V Říčanech dne 20. 04. 2022
Reg. č.: VZ-110/22
Č.j.: 590/22/KSUS/R/BAL
Vyřizuje: Bc. Lukáš Balog

Vysvětlení zadávací dokumentace č. 1-5 k veřejné zakázce „III/3319 Kostomlaty nad Labem, ul. Doubravská - zklidnění dopravy“

Dvoudílné chráničky (pažnice)

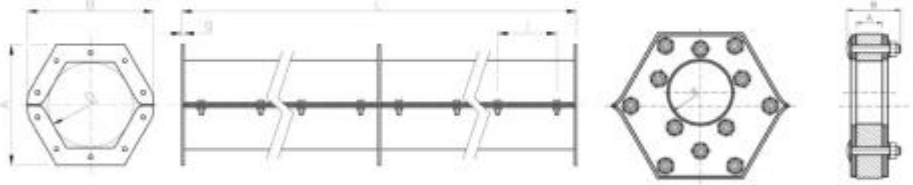
3.	**Znění žádosti o vysvětlení zadávací dokumentace**
	zadávací dokumentaci a předloženém návrhu SOD je uvedeno: *„Stávající STL vedení, u kterého dojde k vysazení zpevněných ploch na toto vedení, bude uloženo do ocelové ochranné trubky DN160.“* V projektové dokumentaci je ve výkazu výměr stavebního objektu SO 510 uvedena tato položka: 6 87634 CHRÁNIČKY Z TRUB PLASTOVÝCH DN DO 200MM - VÍKEM M 113,000 **Dotaz č. 3 zní:** Může zadavatel jednoznačně specifikovat materiál a DN chráničky stávajícího STL plynového potrubí?
	Vysvětlení zadávací dokumentace
	ze strany vyjádření GridServices ze dne 29.8.2019 značky 5001975432 byla dána specifikace požadavku na ochranu STL viz obrázek (PDPS - dokladová část):
